# 正誤表

ハウス内ユニット据付工事説明書 11ページ「6.電気配線(新規配線工事)(つづき)」  
グループ制御時、アドレス=15のリモコン配線(G)接続位置

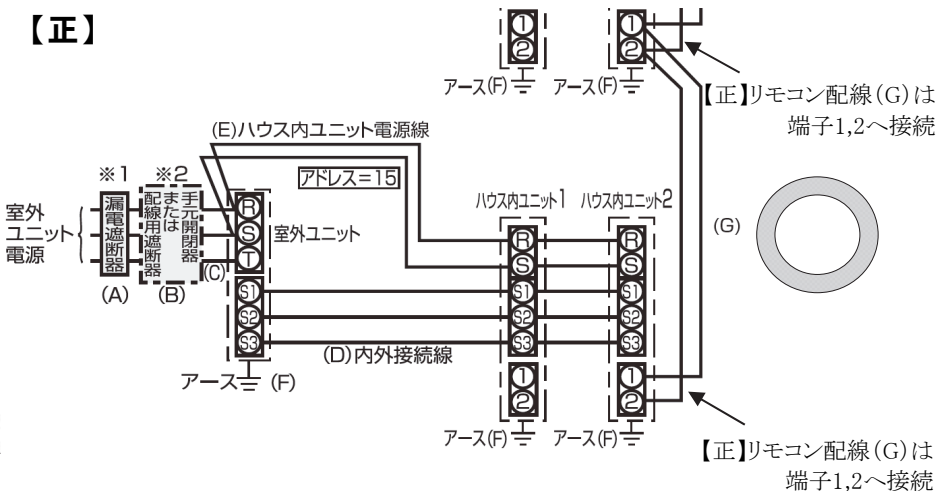
## 【誤】

## 【正】

リモコン配線が正しく接続されなかった場合、室内機・リモコンが故障いたします。  
本正誤表に基づき正しく配線を施工していただけますよう、お願い申し上げます。
